変更前	変更後	変更理由
<p>2.15 放射線管理関係設備等 2.15.1 基本設計</p> <p>(中略)</p> <p style="text-align: right;">添付資料-2</p> <p style="text-align: center;">モニタリングポストの配置図</p> <p style="text-align: center;">図2.15-8 モニタリングポスト配置図</p> <p>(以下, 省略)</p>	<p>2.15 放射線管理関係設備等 2.15.1 基本設計</p> <p>(中略)</p> <p style="text-align: right;">添付資料-2</p> <p style="text-align: center;">モニタリングポストの配置図</p> <p style="text-align: center;">図2.15-8 モニタリングポスト配置図</p> <p>(以下, 省略)</p>	<p>5号機取水口廻りのALPS処理水海洋放出設備設置に伴う図面の変更</p>

福島第一原子力発電所 特定原子力施設に係る実施計画変更比較表（第Ⅲ章 第1編）

図-4 5・6号機 滞留水貯留設備 全体概要図

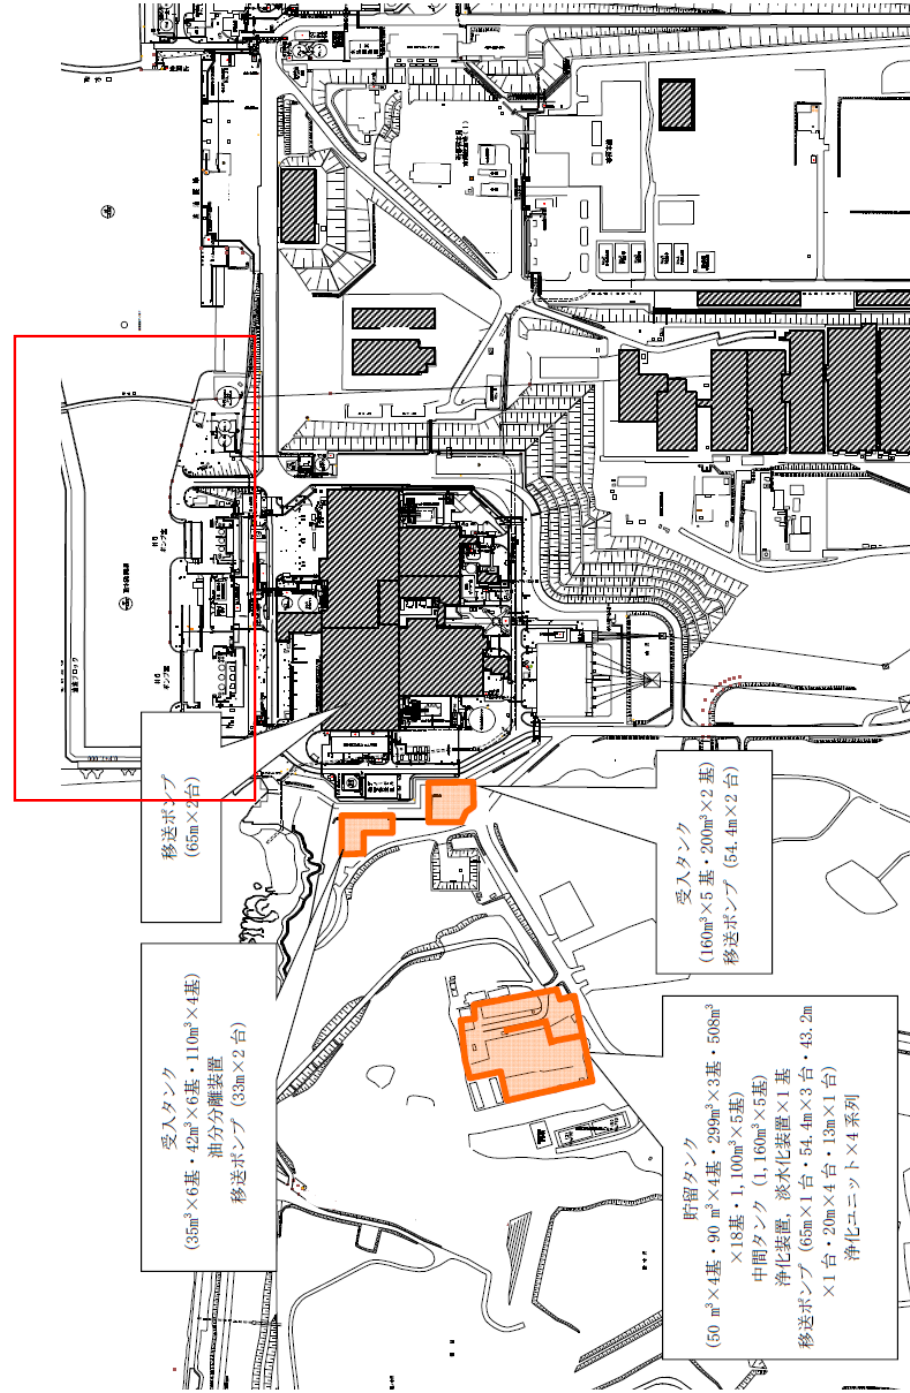
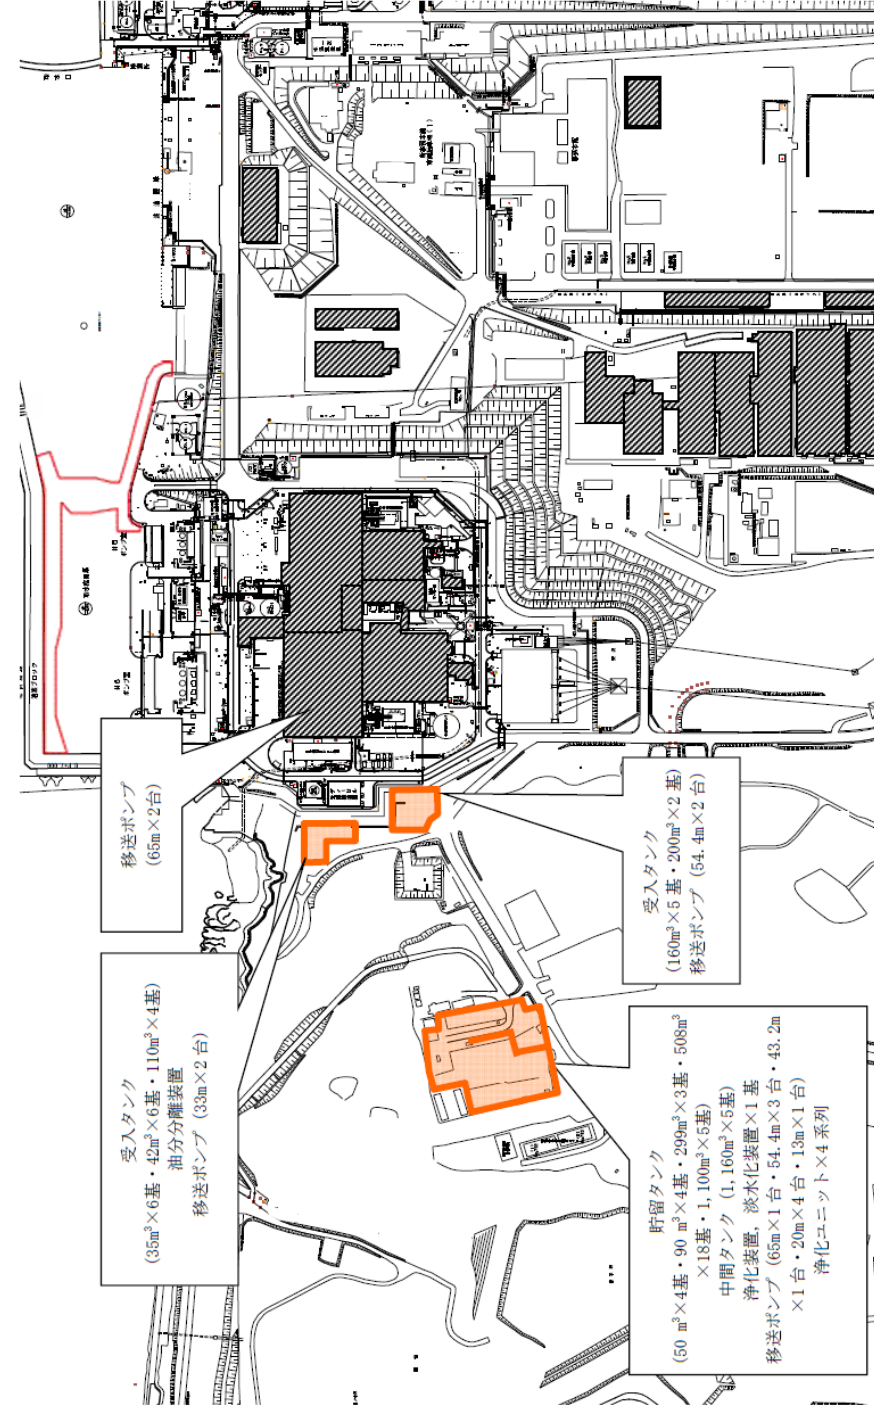
5号機取水口廻りのALPS処理水海洋放出設備設置に伴う図面の変更

図-1 5・6号機 滞留水貯留設備 全体概要図 (増設及び廃止後)

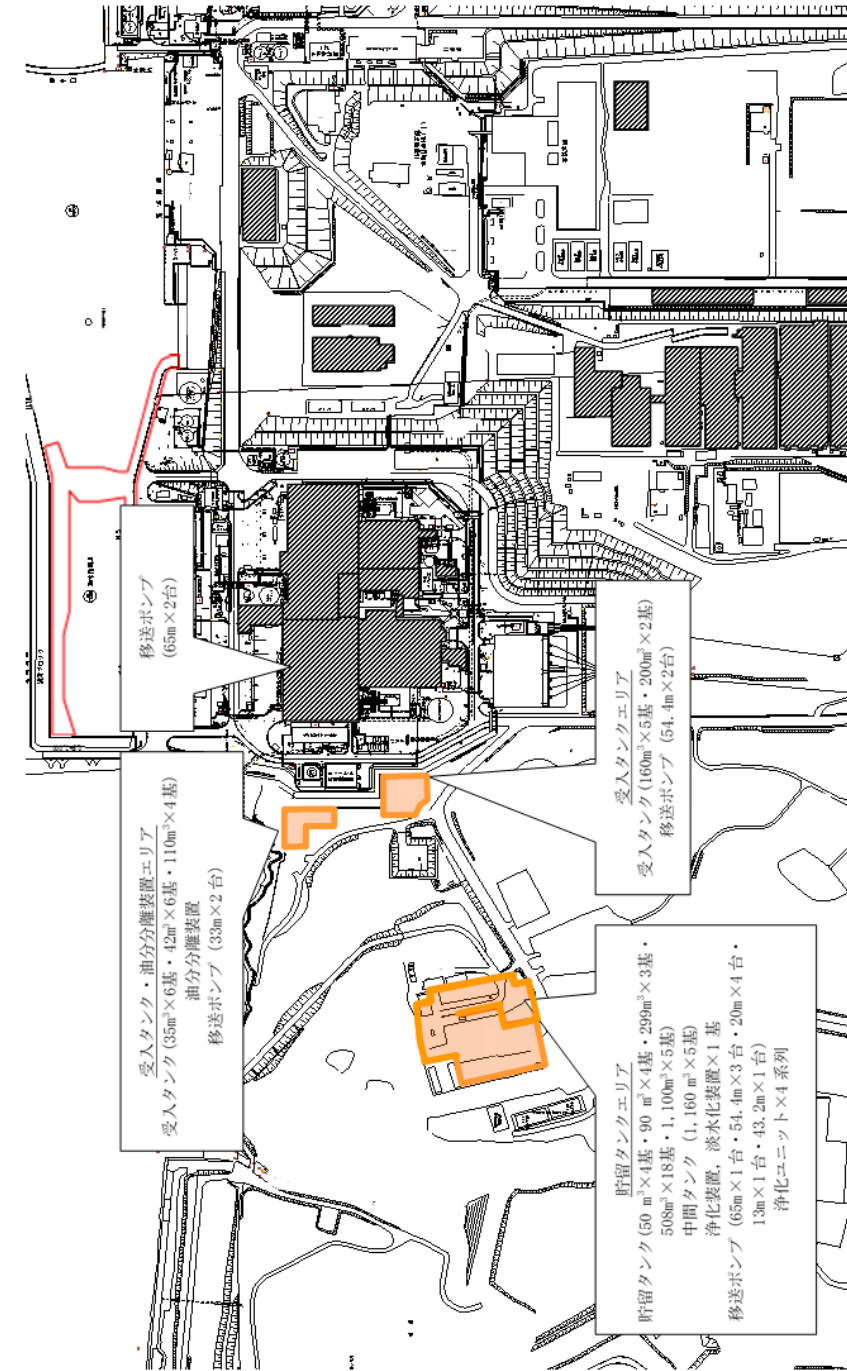
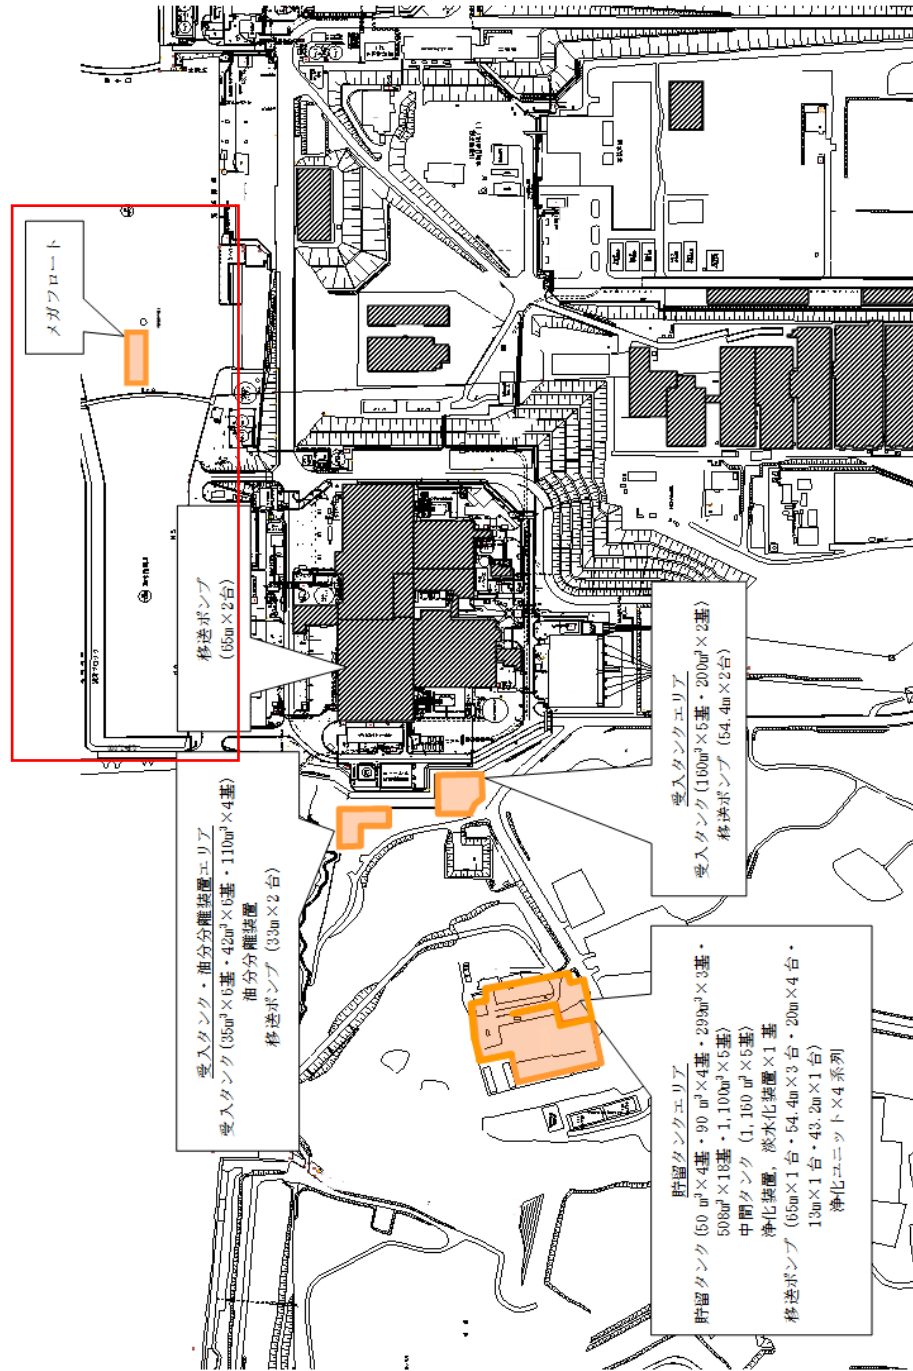
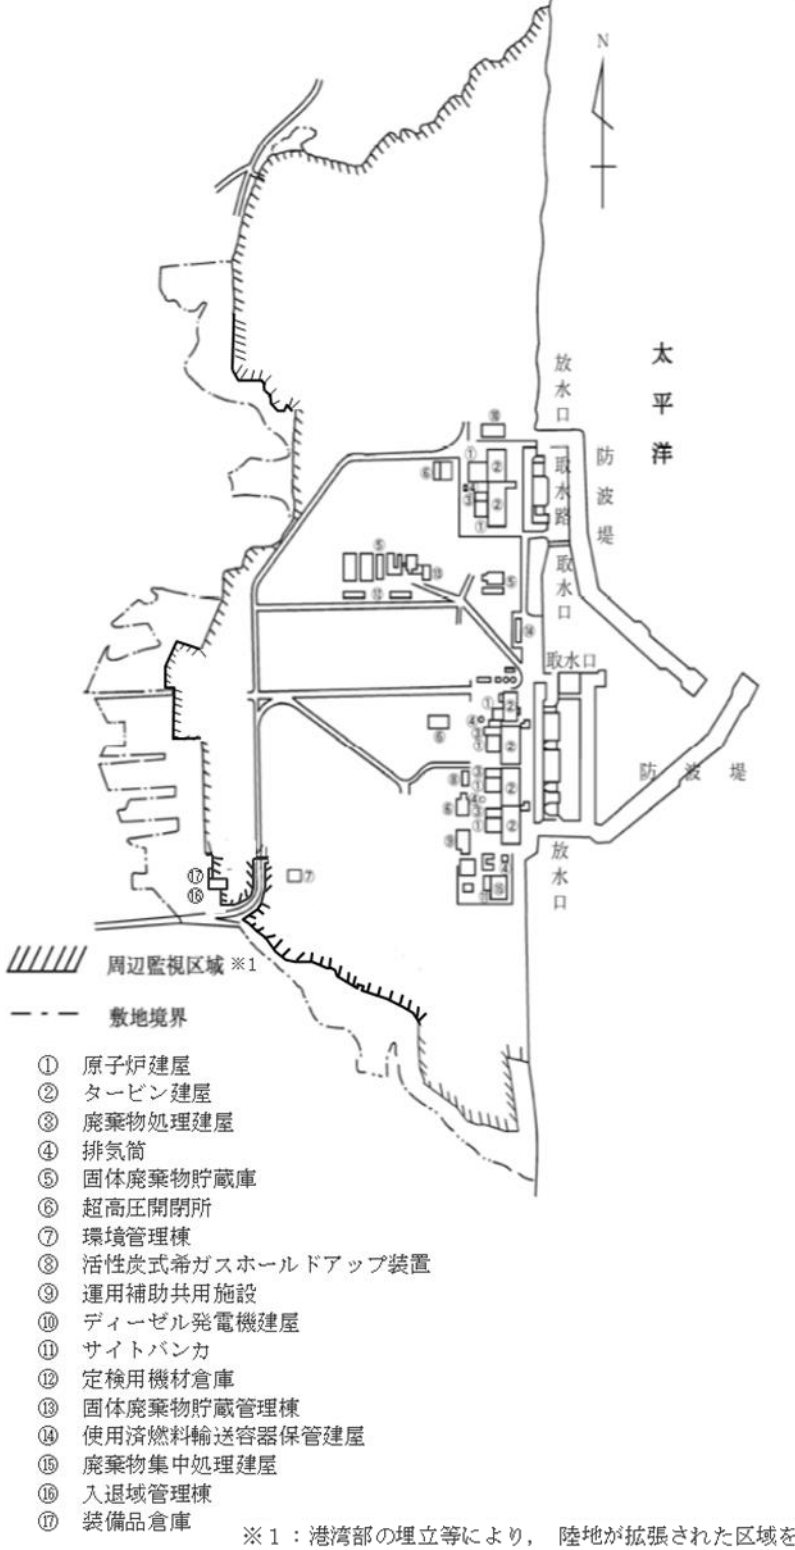
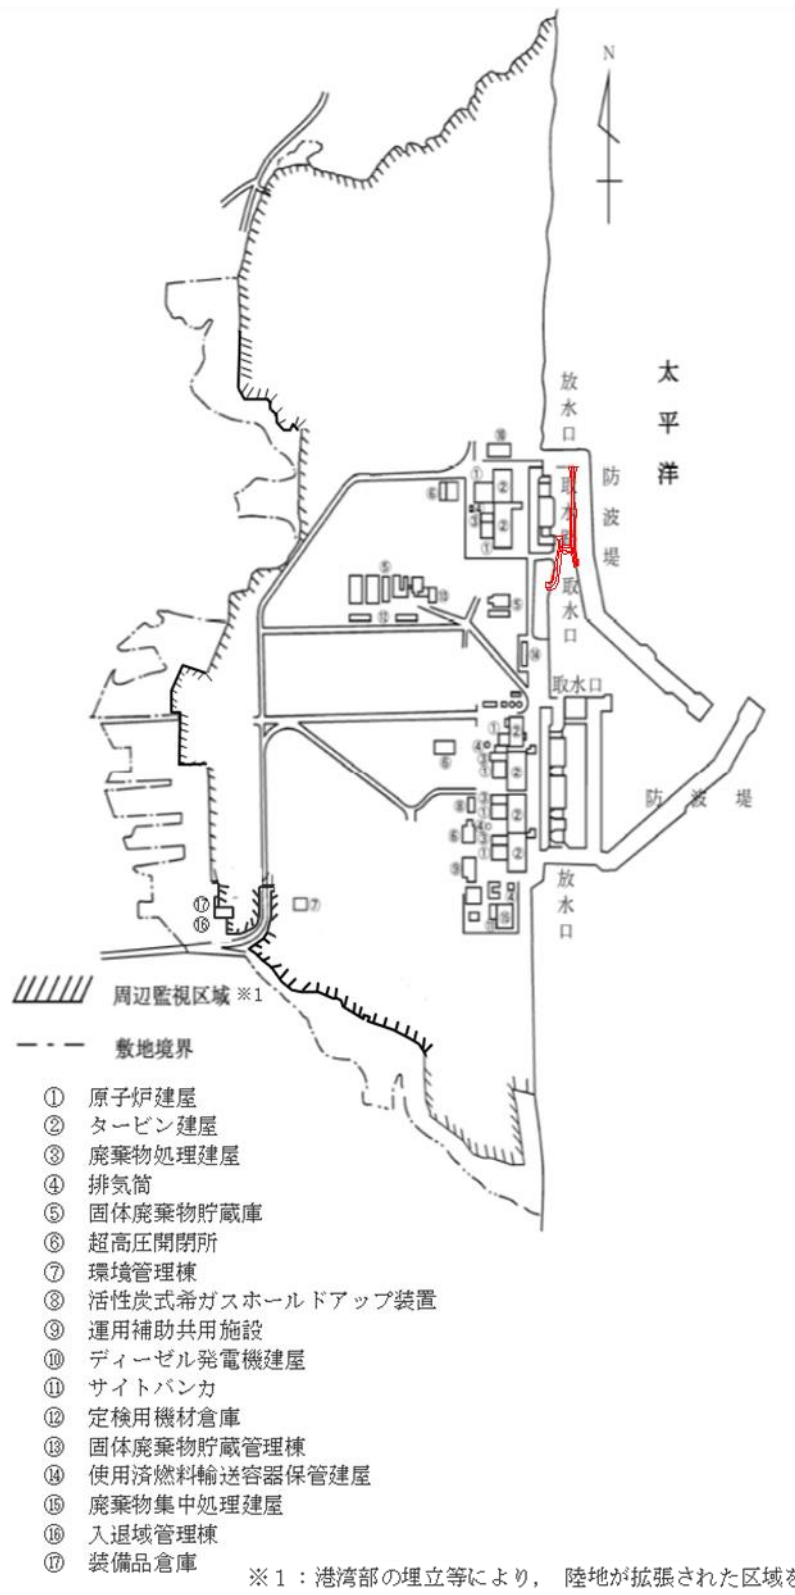
5号機取水口廻りのALPS処理水海洋放出設備設置に伴う図面の変更

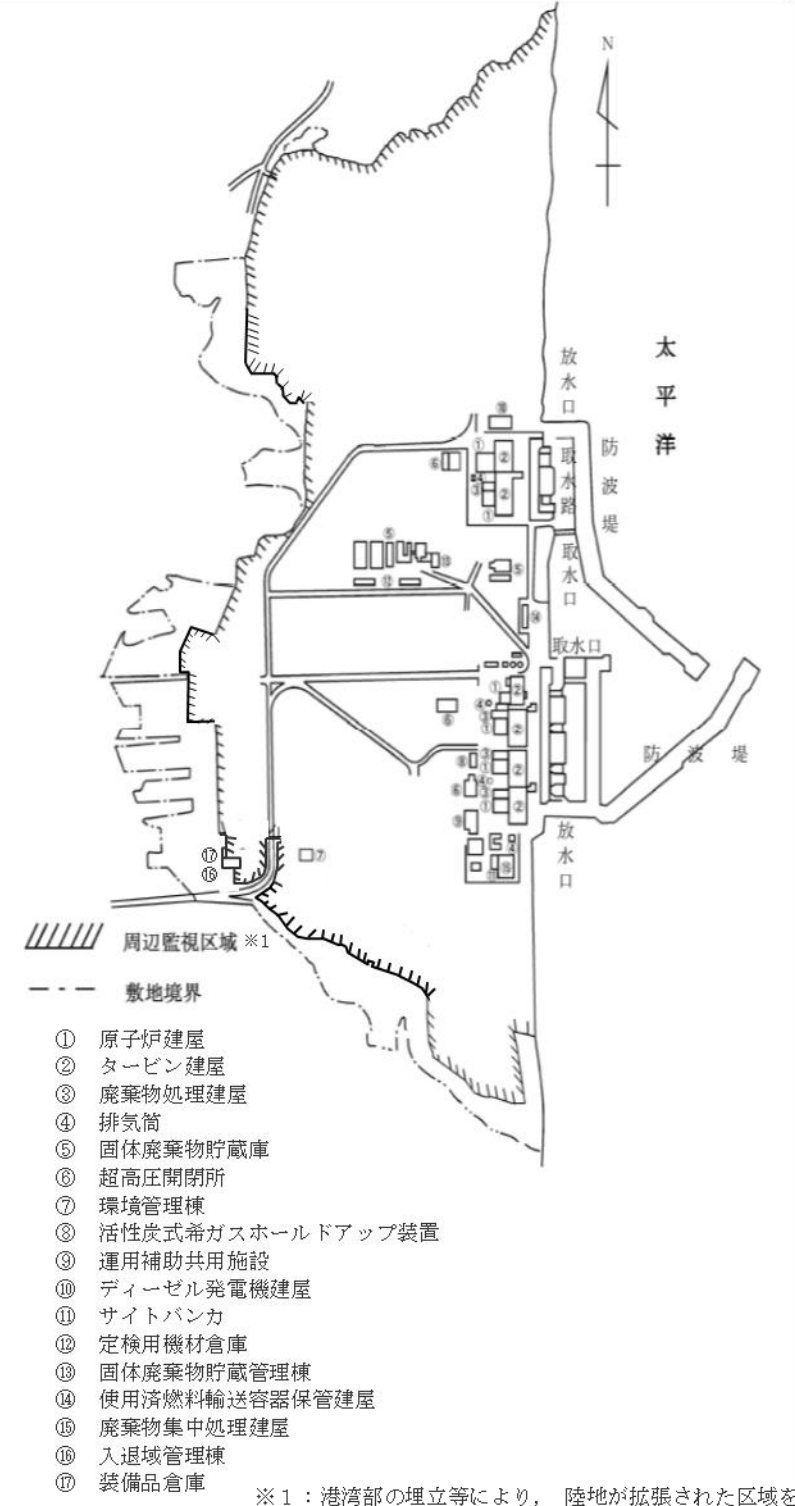
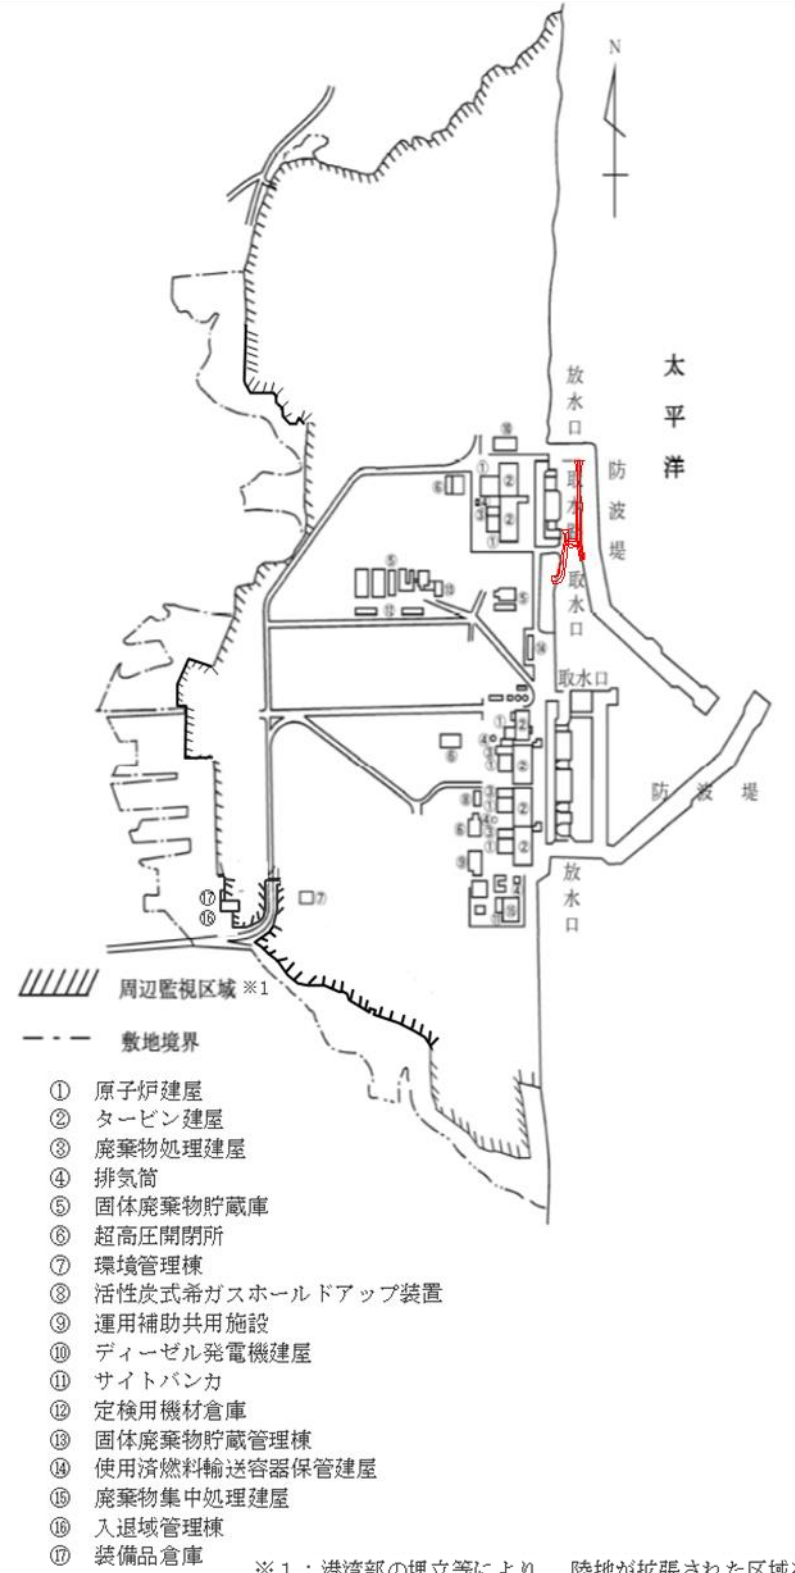
変更前	変更後	変更理由
<p>図60</p> <p>図60は、福島第一原子力発電所周辺の監視区域を示す地図である。北緯を示すNの記号がある。常磐線、旧国道、国道6号線、双葉駅、大野駅が示されている。太平洋の位置も示されている。図中の記号は、空気吸収線量率（⊗）、空気吸収線量（○）、粒子状放射性物質濃度（◎）、および周辺監視区域（—）を示している。</p>	<p>図60</p> <p>図60は、福島第一原子力発電所周辺の監視区域を示す地図である。北緯を示すNの記号がある。常磐線、旧国道、国道6号線、双葉駅、大野駅が示されている。太平洋の位置も示されている。図中の記号は、空気吸収線量率（⊗）、空気吸収線量（○）、粒子状放射性物質濃度（◎）、および周辺監視区域（—）を示している。また、5号機取水口廻りにALPS処理水海洋放出設備設置に伴う図面の変更が赤い矢印で示されている。</p>	<p>5号機取水口廻りのALPS 処理水海洋放出設備設置に伴 う図面の変更</p>
